美特鋁質有限公司

工程指示 / 要求簡箋 ENGINEER INSTRUCTIONS(E.I.)

工程指示編號:	EI- 6699	修改版本:	B
	HK- /		
工程編號:	J 859	工程名稱:	啟德6551
收件人:	maggie	發件人:	nero
工程項目:	後裝窗 - 地盤用玻璃	日期:	01/11/2023

內容: 新增加玻璃編號W20-T1 請按附件資料生產加工
*Heat Soak Test須按BS EN 14179-1: 2016 ;
**Heat-Strengthened Glass、Tempered Glass生產及品質監控須按照ASTM C1048標準進行 ;
***每塊強化玻璃角位離邊位100mm 須加上一張透明貼紙(貼紙上印上承判人公司、生產商Logo及Heat Soak Test字樣) ;
****保護膠紙採用3M surface protective tape 331TBN, 按附頁保護方案貼上膠紙
完成上列要求日期: 08/12/2023

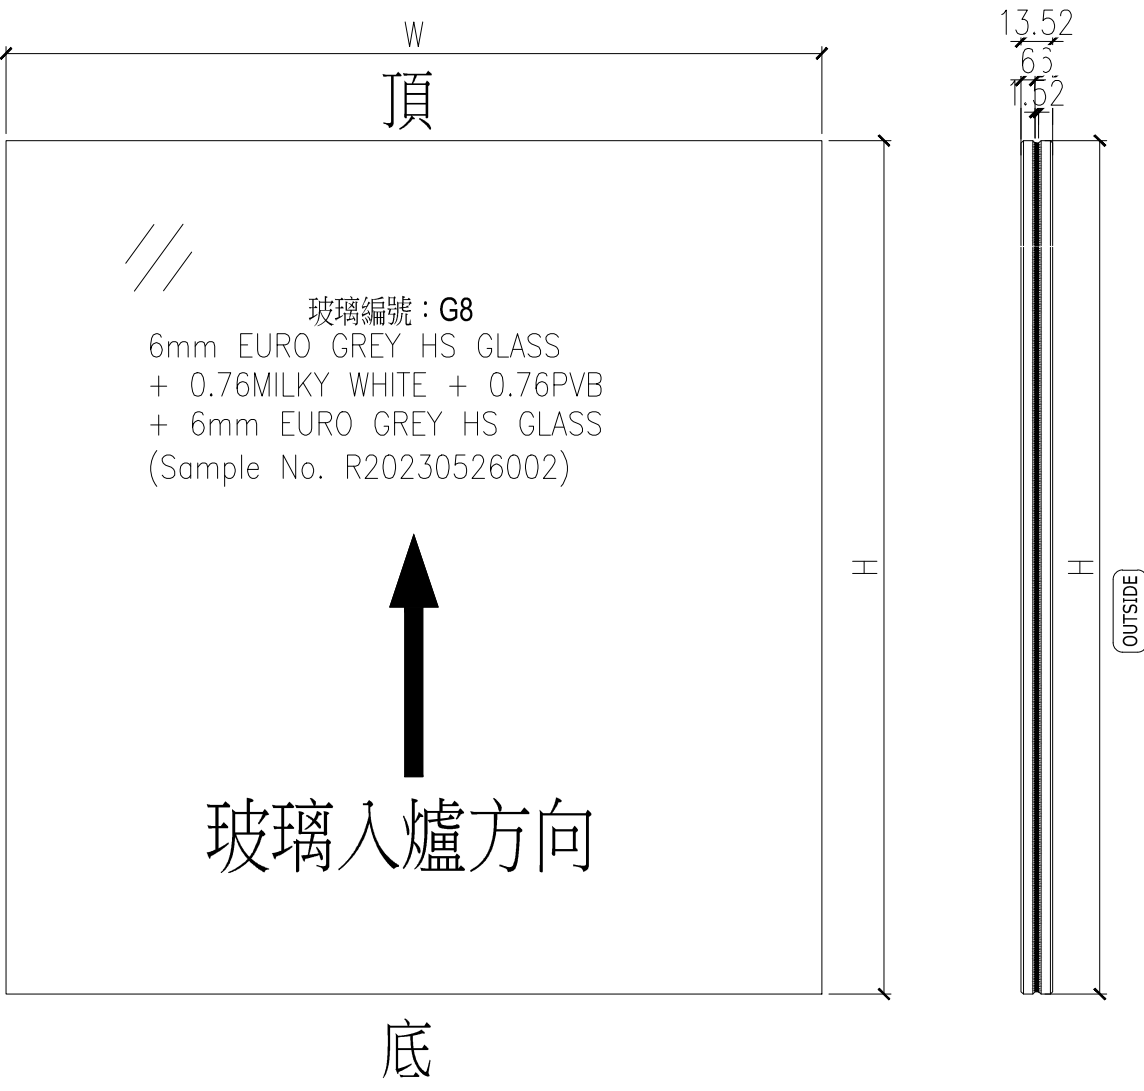
43		W7-T9			530	1175	6	0.623	3.737	見G2a	
44		W1-T9A-1			467	1103	20	0.515	10.302	見G2a	
45		W1-T9A-2			565	1023.5	20	0.578	11.566	見G2a	
46		W10-T1	G8 - 6mm EURO GREY HS GLASS + 0.76MILKY WHITE + 0.76PVB + 6mm EURO GREY HS GLASS (Sample No. R20230526002)	13.52	630	1175	2	0.740	1.481	見G8	
47		W8-T2			380	1175	15	0.447	6.698	見G8	
48		W8a-T2			455	1175	15	0.535	8.019	見G8	
49		W9-T5			548	2255	1	1.236	1.236	見G8	
50	A新增	W20-T1			132	532	20	0.070	1.400	見G8	
							總合計:	633		652.707
